Rapport de l'Inspection des installations classées

Visite d'inspection du 06/05/2026

Société BORALEX ENERGIE VERTE

Site de Coulonges-Thouarsais (79330)

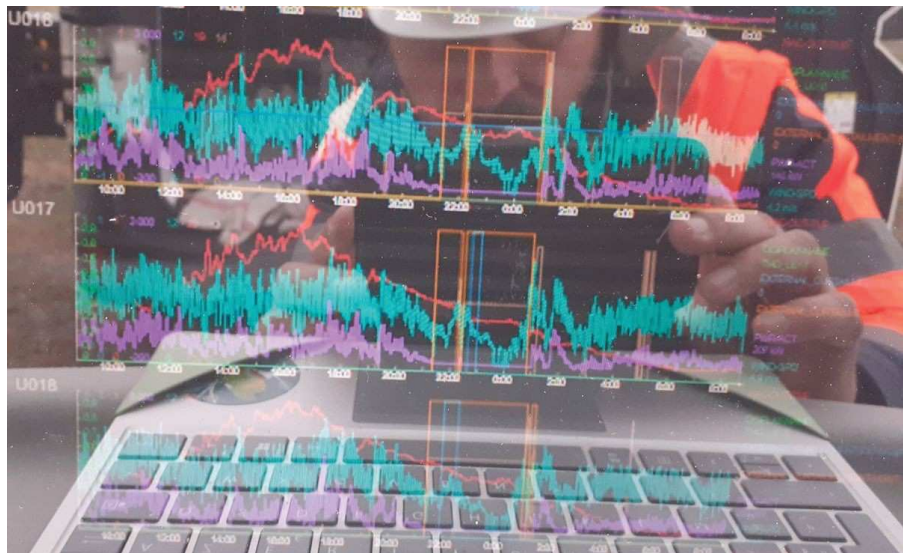
Il superpose l'activité chiroptérologique enregistrée au niveau de l'éolienne E17 (colonnes bleues) et la mortalité (étoiles orange) constatée sur les deux parcs éoliens BORALEX voisins (soit 6+12 éoliennes).

En Août 2025, les 7 cadavres de chauves-souris trouvés l'ont été au niveau du parc éolien BORALEX d'Argentonay et Bressuire, sur les éoliennes E11 (1 cas), E04 (2 cas), E08 (1 cas), E10 (1 cas) et E01 (2 cas). Il met en évidence un niveau de mortalité élevé en Août 2025. En Septembre 2025, l'activité chiroptérologique croît tandis que la mortalité chute (1 cadavre trouvé dans le mois).

Cette observation suggère que la mesure corrective prise fin Août 2025 (durée de l'arrêt de l'éolienne, après détection d'un contact de chauve-souris, portée de 20 à 40 minutes, en Août et en Septembre (dispositif reconduit en 2026) est pertinente. Dans son rapport du 24/10/2025 traitant de la mortalité massive de Pipistrelles constatée entre le 11 et le 18 août 2025, BIOTOPE indique qu'une activité chiroptérologique exceptionnellement intense, non anticipée, explique la mortalité d'Août 2025 : à partir de la nacelle de l'éolienne E11, 2 554 contacts ont été enregistrés sur 13 nuits. BIOTOPE constate que la mortalité est survenue alors que le système de bridage a fonctionné de manière nominale, avec des détections et arrêts conformes à sa programmation antérieure à la mise en œuvre du retour d'expérience.

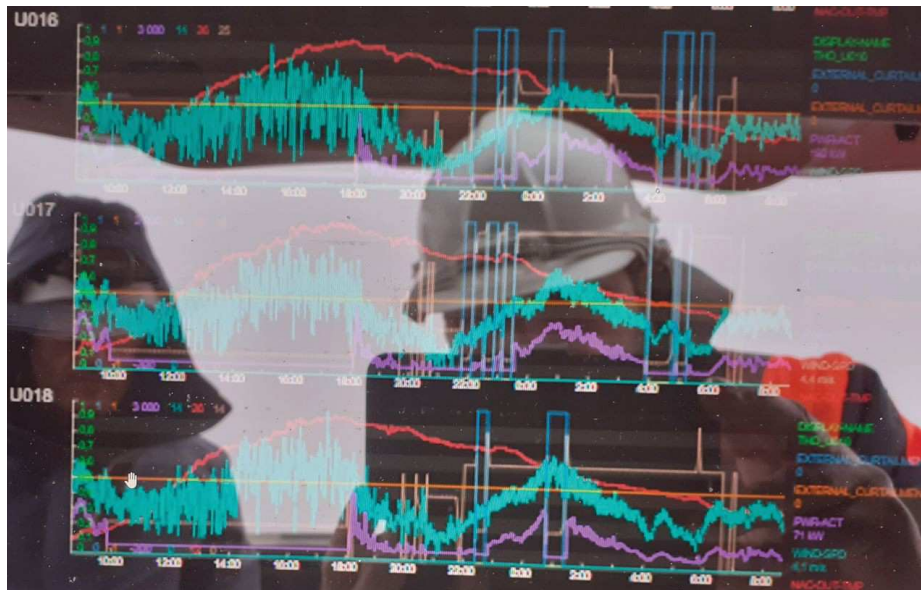
Pour apprécier l'effet et la réalité du bridage semi-dynamique, nous avons demandé à l'exploitant d'accéder aux données de supervision de nuits récentes. Au cours de la nuit du 5 au 6 Mai 2026, les courbes Vitesse de vent, Température, Puissance des éoliennes E16, E17 et E18 font apparaître l'arrêt de la production (tracé de couleur mauve) quand les conditions d'un bridage statique ou dynamique sont remplies :

Sur ces graphiques, les colonnes (créneaux) de couleurs Orange vif et Bleu représentent les périodes au cours desquelles les conditions de bridage statique et les conditions de bridage dynamique (pendant 20 minutes, après un contact de chauve-souris) sont remplies. On y voit notamment :

- au cours de la nuit du 5 au 6 Mai 2026, 2 arrêts de l'éolienne E17 commandés par le volet statique du bridage semi-dynamique. Pendant le 2^{ème} arrêt, un contact de chauve-souris est visible (colonne bleue) ;
- au cours de la nuit du 28 au 29 Avril 2026, 5 arrêts de E17 commandés par le volet dynamique du bridage semi-dynamique.
